# РОЛЬФ-ХОЛДИНГ

## ИНФОРМАЦИОННОЕ ПИСЬМО

МОДЕЛЬ : Carisma, Space Star, Pajero Pinin	Дата: 09/11/2001		№: Русского документа
	Количество копий		<b>ИР-01-009Т Rev</b>
ГРУППА : Двигатель (11)	Европа		№: Английского документа
	4		<b>ENL-01-015 Rev</b>
ТЕМА : Стук гидрокомпенсаторов клапанов двигателей 4G93/94 GDI

### 4. Устранение при производстве:

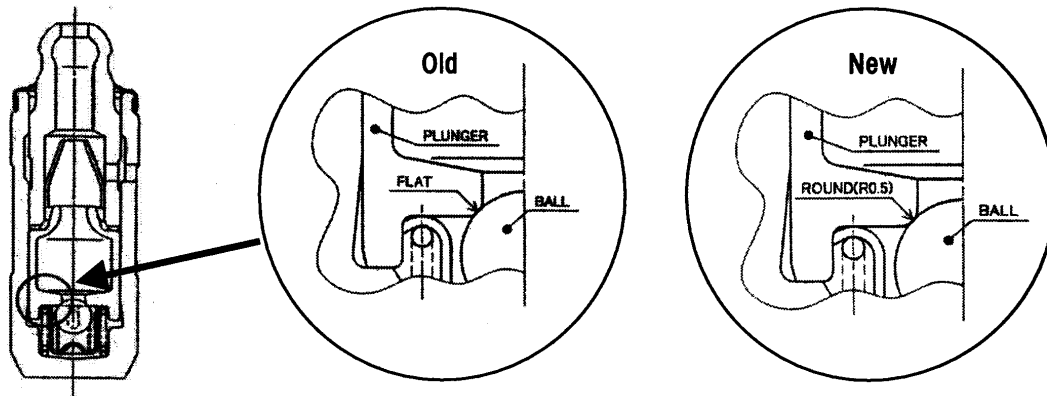
Для устранения стука гидрокомпенсаторов клапанов были внедрены 2 доработки:

А. Первая причина стука решена внедрением штампованных коромысел клапанов с меньшим диаметром масляного канала. Это повысило давление масла подаваемого в гидрокомпенсаторы на 40%.

Внедрение произошло с номера двигателя **4G93-JX7262**.

В. Вторая причина стука решена изменением посадочного места запорного шарика гидрокомпенсатора.

Внедрение произошло с номера двигателя **4G93-MH4295**.
